IDEC ANNOUNCEMENT

公告号: A22-067

AP6S 系列小型指示灯规格变更和停售通知

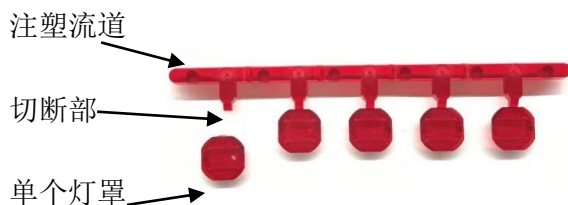
a) LED 灯珠变更

用于 AP6S 系列小型指示灯的 LED 灯珠将从 LSTD/LSED 变更为 LSRD (带灯罩), 原因如下:

- 缩短 LED 灯珠的交货期
- 增强亮度、色调和标记可见性
- 6 种颜色可以清晰区分

旧灯珠 (LSTD/LSED)	新LED灯珠 (带灯罩LSRD)	
	维护配件	内置灯珠
	 配套灯罩 LSRD灯珠 (型号: LSRD-L*)	 带配套灯罩LSRD

对于照明颜色 R (红色)、G (绿色)、A (琥珀色) 和 S (蓝色), 必须使用配套灯罩, 否则照明颜色将更亮。照明颜色纯白色 (PW) 或黄色 (Y), 不需要配套灯罩。

当购买用于维护照明颜色 R、G、A 和 S 的 LSRD 灯时, 请购买相应灯罩, 并将灯罩安装到 LSRD 灯上。

由于有 5 个灯罩连接在一起, 所以灯罩 (LSRD-L*) 的最低起订量为 5 个。安装时灯罩从注塑流道切断, 安装后平整面为外侧。
